Can-Am
2009

Что нового

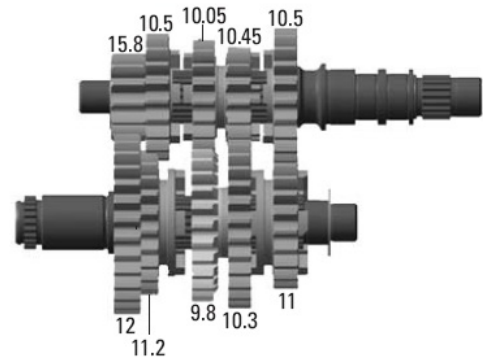
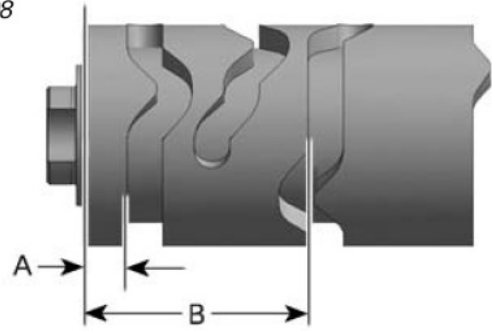
Новая коробка передач и трафаретный барабан.

Оригинальный дизайн коробки передач предполагал размещение шестерен заднего хода.

Указанный ниже перечень запасных частей является новым для данной конструкции коробки передач и все его элементы будут включены в установочный комплект, который можно смонтировать на мотовездеходы с двигателем 500 2008 модельного года, в том случае если серьезно повреждены коробка передач или картер.

КОНСТРУКТИВНЫЕ РАЗМЕРЫ ТРАФАРЕТНОГО БАРАБАНА

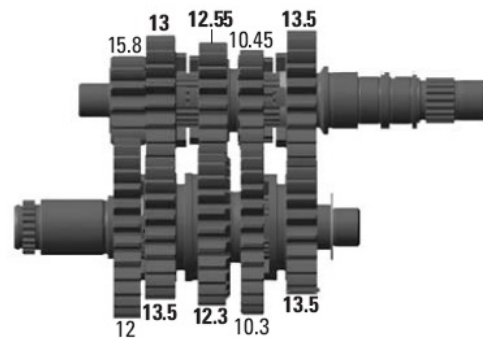
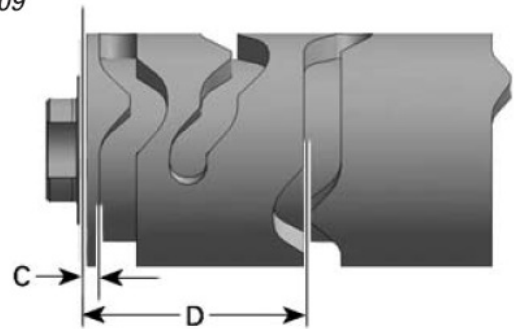
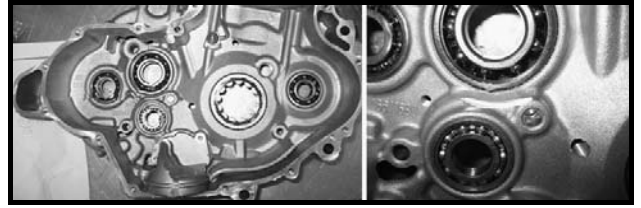
- A. 8,55
- B. 39,1
- C. 3,55
- D. 36,6

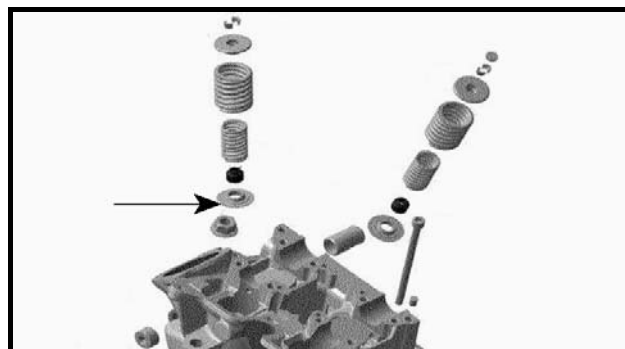
Дополнительная упорная шайба под шайбой пружины клапана.

ПРИМЕЧАНИЕ: упорная шайба установлена под шайбой пружины клапана.

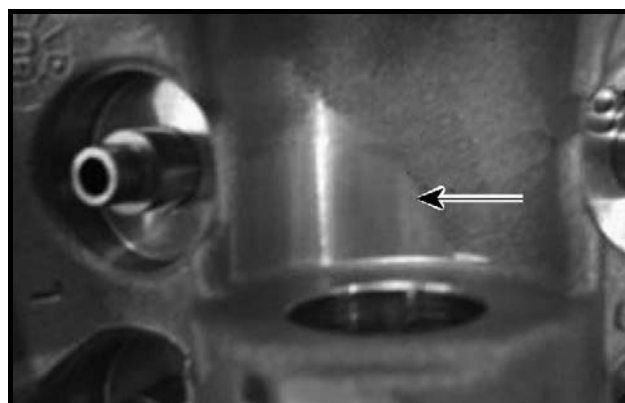
Новые передняя и задняя головки цилиндров доработаны под установку нового распределительного вала.

ПРИМЕЧАНИЕ: дополнительная обработка потребовалась в отмеченном стрелкой месте.

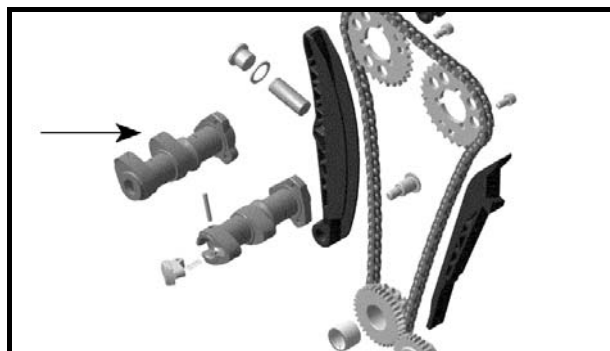
Новые распределительные валы с более высокими выступами кулачков.

- впуск: 32,99 мм +/- 0,1 мм
- выпуск: 33,05 мм +/- 0,1 мм

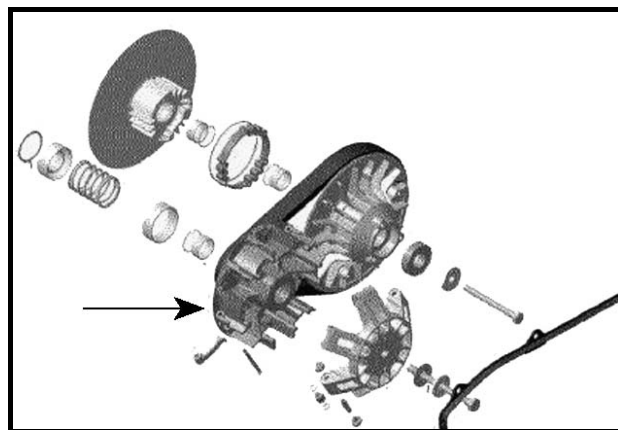
Подвижный фланец ведущего шкива вариатора с никелированным покрытием, нанесенным методом химического восстановления.

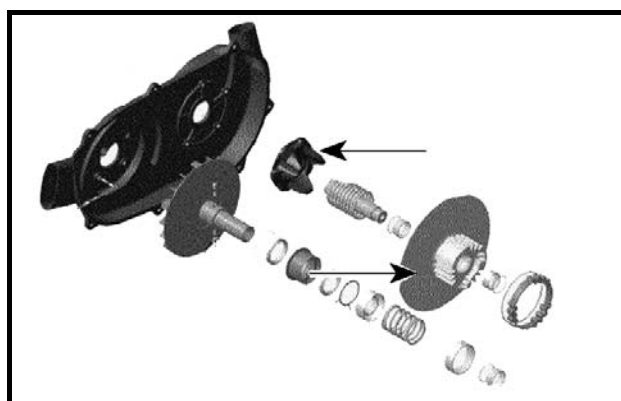
Изменен радиус подвижного фланца ведомого шкива вариатора в нише под кулачок. Применен новый кулачок ведомого шкива вариатора.

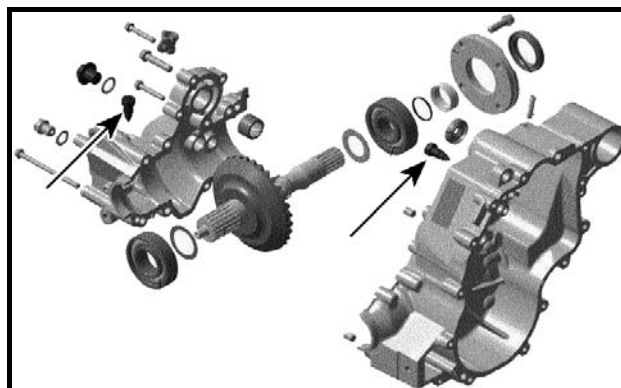
Контактные винты коробки передач устанавливаются штепсельными соединениями, ранее применялось соединение винтами М3.

Для подключения контактных винтов изменена электрическая проводка.

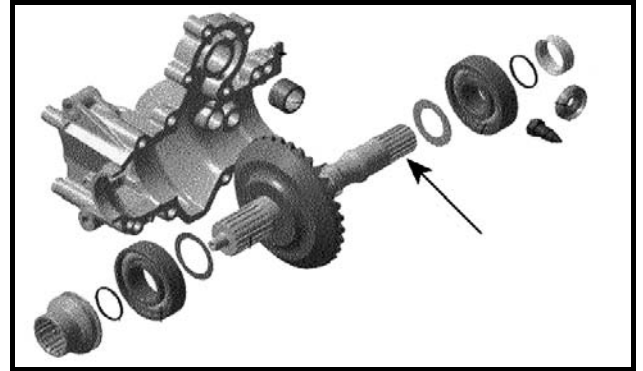
Вал с конической шестерней имеет отверстие с резьбой M12 для крепления карданного вала (ранее применялась резьба M10).

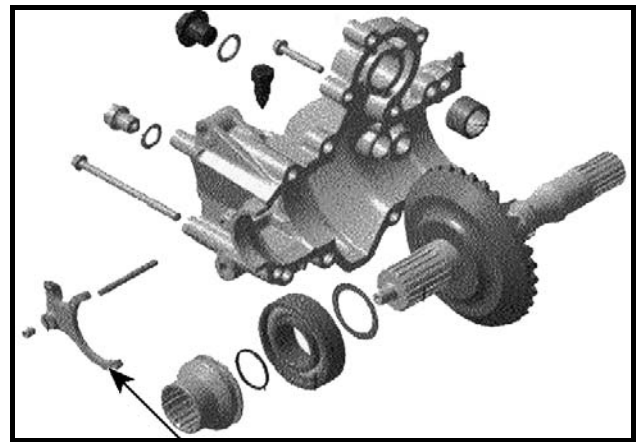
Новая вилка для подключения переднего привода.

Улучшена рампа под контактный выключатель режима полного привода.

Ступица дисков сцепления

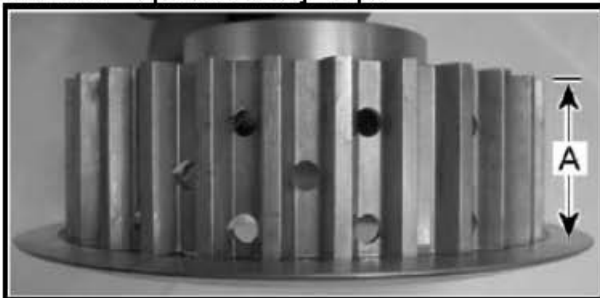
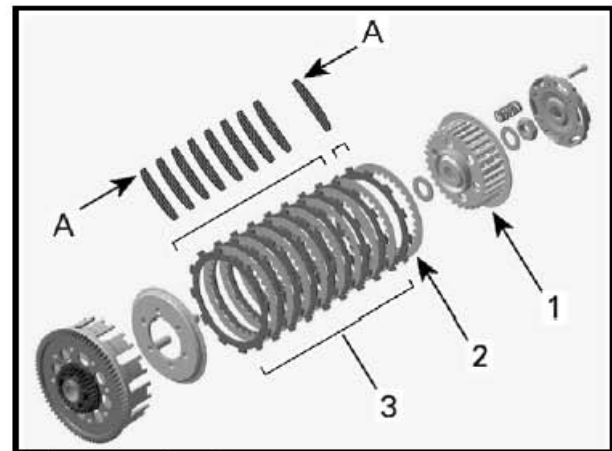
Новая ступица имеет другое исполнение и требует установки дополнительного диска сцепления (9 дисков вместо 8), расположенного первым на ступице.

A. Увеличен размер новой ступице дисков сцепления

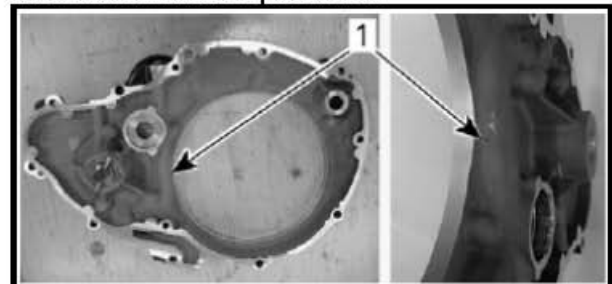
Дополнительный диск сцепления такой же, как и все остальные диски сцепления и устанавливается скругленным краем к ступице сцепления. Так же рекомендуется перевернуть все остальные диски и установить их, направив скругленным краем к барабану сцепления.

1. Новая ступица сцепления

2. Дополнительный диск сцепления
